ТЕХНИЧЕСКИЕ ТРЕБОВАНИЯ

ГОСТ 25764–83
(СТ СЭВ 3744–82)

Изменение № 1 ГОСТ 25764—83 Машины вычислительные и системы обработки данных. Ленты магнитные шириной 12,7 мм с 9-дорожечной записью плотностью 32 перехода потока на 1 мм. Технические требования

Утверждено и введено в действие Постановлением Государственного комитета СССР по стандартам от 09.08.88 № 2873

Расположение дорожек и зон записи

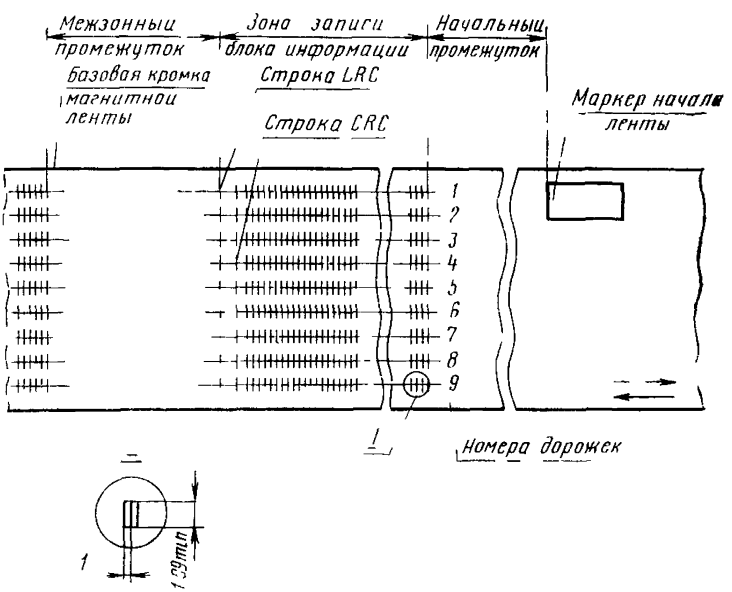
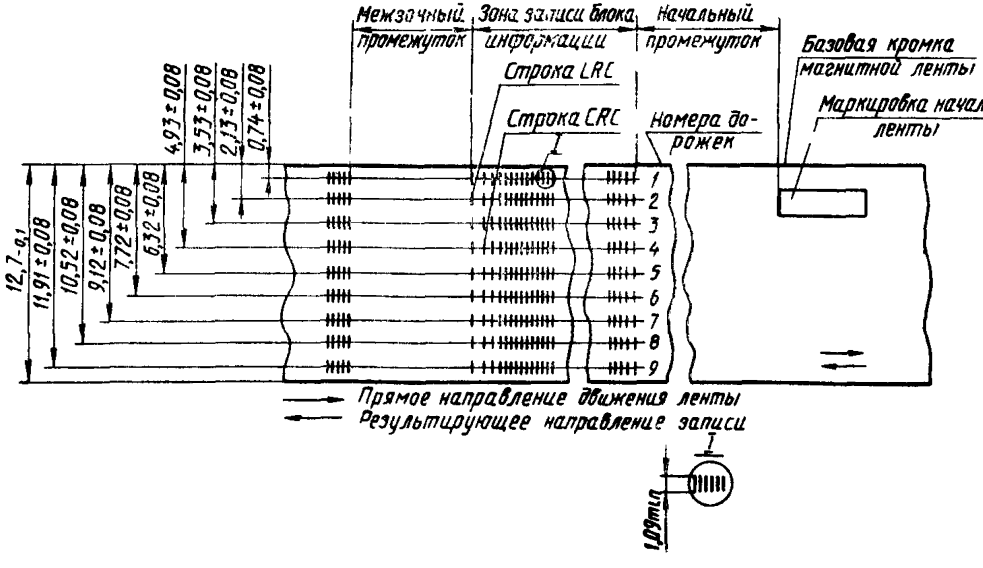
Пункт 5 изложить в новой редакции: «5. Число, форма, размеры и нумерация дорожек на магнитной ленте должны соответствовать указанным на чертеже».

Пункт 6. Чертеж заменить новым:
